Dotyczy: **postępowania przetargowego pn. „Budowa pływalni krytej przy ul. Taborowej [POZNAŃ]”, postępowanie numer PIM/01/24/ZP3/2023-372.**

Na podstawie art. 135 ust. 1 i 2 ustawy Prawo zamówień publicznych (zwanej dalej „Pzp”), Zamawiający informuje o pytaniu skierowanym do treści specyfikacji istotnych warunków zamówienia (SWZ) w postępowaniu oraz zmianie treści SWZ:

Pakiet nr 10

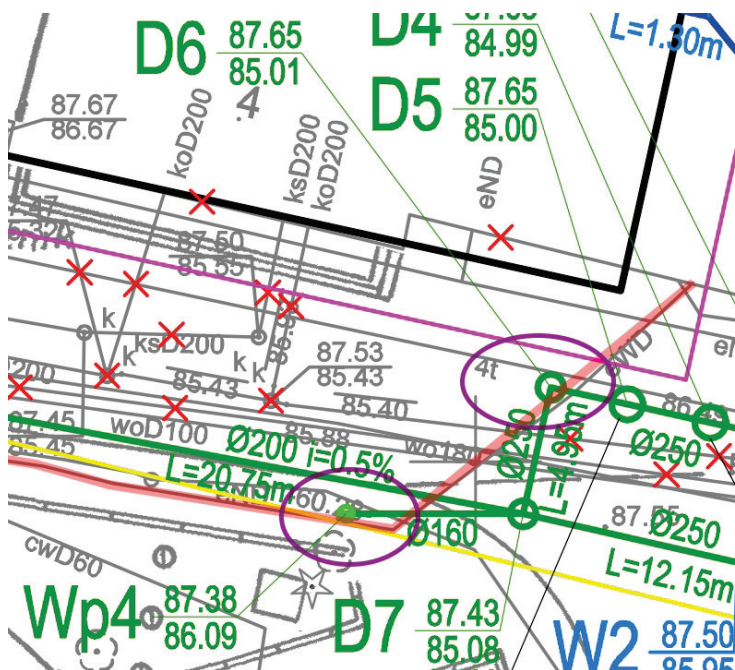
Czy Inwestor posiada zgodę na prowadzenia prac na działce 32/9? Przewidziane w projekcie roboty instalacyjne związane z przyłączem sanitarnym swoim zakresem obejmują ww. działkę. Jednocześnie pragniemy zauważyć, że zaprojektowana sieć jest w kolizji z istniejącymi drzewami. W związku z tym prosimy o informację czy Inwestor posiada zgodę na wycinkę drzew będących w kolizji z przyłączem?

Zgodnie z projektem, Inwestor zamierza na potrzeby projektowanej pływalni wykorzystać istniejące przyłącze wodociągowe położone na działce 32/7, które obsługuje przeznaczony do rozbiórki istniejący obiekt pływalni wraz z Akademią Judo oraz budynki Policji, zlokalizowane na działce sąsiedniej od strony ulicy Taborowej. Konstrukcja istniejącej komory wodomierzowej nie będzie przebudowywana, w związku z tym nie będzie kolizji z istniejącymi w tym rejonie

drzewami i nie ma potrzeby ich wycinania, ani prowadzenia prac na innej działce.
Zakres opracowania dotyczy działek 32/7 i 31/14.
